EP relative à une demande d'autorisation environnementale pour l'implantation d'une plateforme logistique sur le territoire de la commune de Sens 89 100

Observations du commissaire enquêteur avant EP, sur le dossier présenté,

Document présenté lors de la rencontre avec le Maître d'ouvrage
le 24 août 2023 en mairie de Sens.

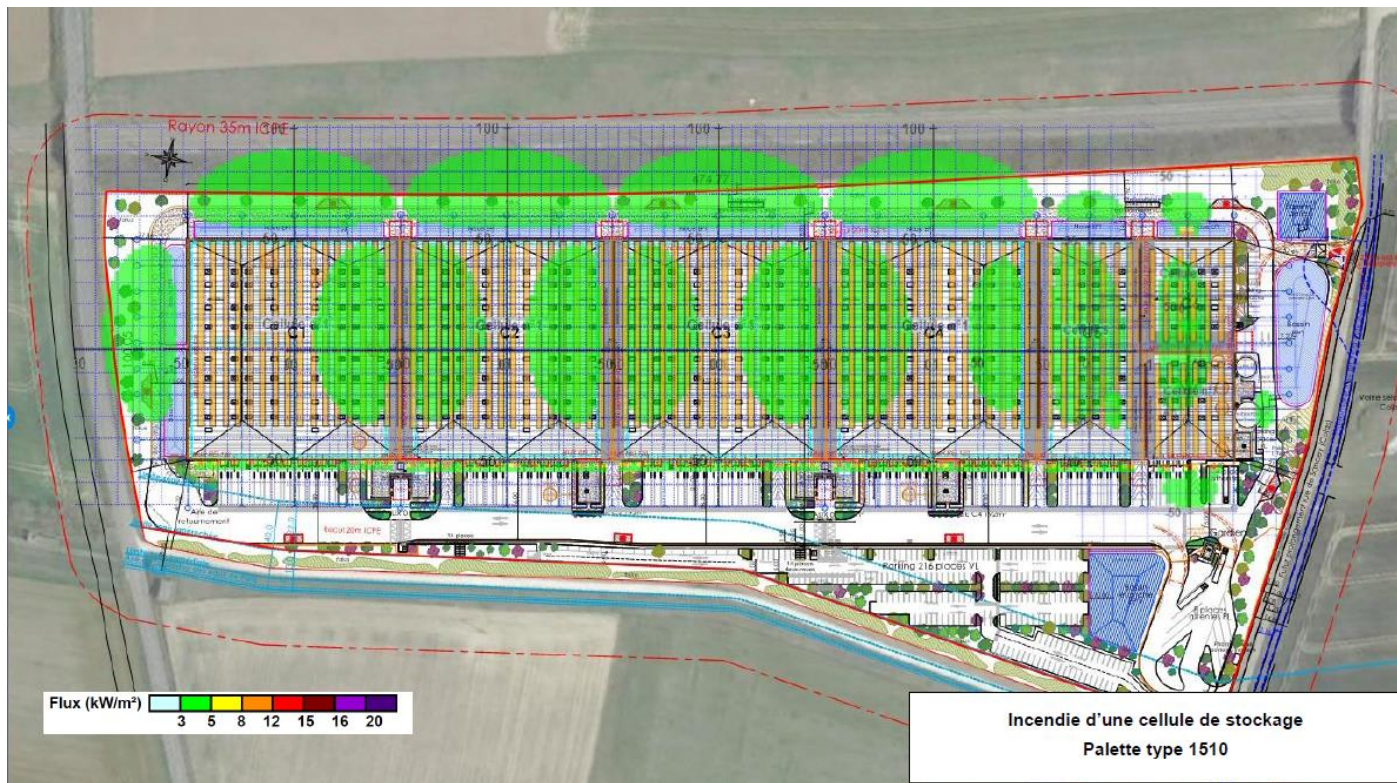
♦ L'annexe 3 intitulée « modélisations FUMILOG », développée aux pages 416 et suivantes, qui porte sur des scénarios incendie, appelle les mêmes remarques et les mêmes demandes de ma part.

Concernant l'annexe 3 intitulée « Modélisations FLUMILOG », il s'agit des fichiers de résultats des modélisations des flux thermiques pouvant être attendu en cas d'incendie dans une cellule de stockage.

L'étude des dangers du dossier comporte donc dans son chapitre 7. « Evaluation de l'intensité des effets liés à l'incendie dans l'entrepôt » les modélisations des flux thermiques pouvant être attendues en cas d'incendie dans une cellule de stockage.

Ces modélisations sont décrites et expliquées dans ce chapitre.

Paramètres modélisation flux thermiques du bâtiment GREENDEV					
Outil de modélisation		FLUMILOG			
Hauteur de cible		1,80 m (hauteur d'homme)			
Scénario		Incendie d'une cellule			
Cellules		Cellules 1, 2, 3 et 4	Cellule 5	Cellule 6	Cellule 7
Géométrie					
Dimensions de cellule	Longueur	100 m	100 m	47 m	53 m
	Largeur	96 m	48 m	42 m	42 m
Hauteur maximum de la cellule		14,15 m Les façades Nord, Est et Sud du bâtiment seront équipées d'un écran thermique coupe-feu 2 heures (EI 120) jusqu'en acrotère (14,15 m). C'est donc cette hauteur à l'acrotère qui a été retenue pour la modélisation FLUMILOG.			
Toiture					
Résistance des poutres		60 minutes			
Résistance des pannes		15 minutes			
Matériaux		Métallique multicouches			
Désenfumage		2%			
Parois					
Type	Façades Nord et Sud : Blocs béton cellulaire REI 120 Façade Est : panneaux laine de roche EI 120 Façade Ouest : Bardage double peau	Façades Nord et Sud : Blocs béton cellulaire REI 120 Façade Est : panneaux laine de roche EI 120 Façade Ouest : Bardage double peau	Façades Nord, Sud et Ouest : Blocs béton cellulaire REI 120 Façade Est : panneaux laine de roche EI 120 Une ouverture de 4 x 5 m a été modélisée pour la façade Est de la cellule 6 afin d'intégrer les amenées d'air	Façades Nord, Sud, Est et Ouest : Blocs béton cellulaire REI 120 Trois ouvertures de 3x2 m ont été modélisées pour la façade Ouest de la cellule 7 afin d'intégrer les amenées d'air

<p>Structure</p>	 <p>Légende :</p> <ul style="list-style-type: none"> — Murs coupe-feu REI 120 — Murs coupe feu REI 240 — Ecrans thermiques REI120 — Ecrans thermiques bardage REI 120 			
Stockage				
Mode de stockage	Racks (1)			
Nombre de niveaux	7			
Hauteur maximum de stockage	11,50 mètres (9 mètres pour la rubrique 2662)			
Plan de racking
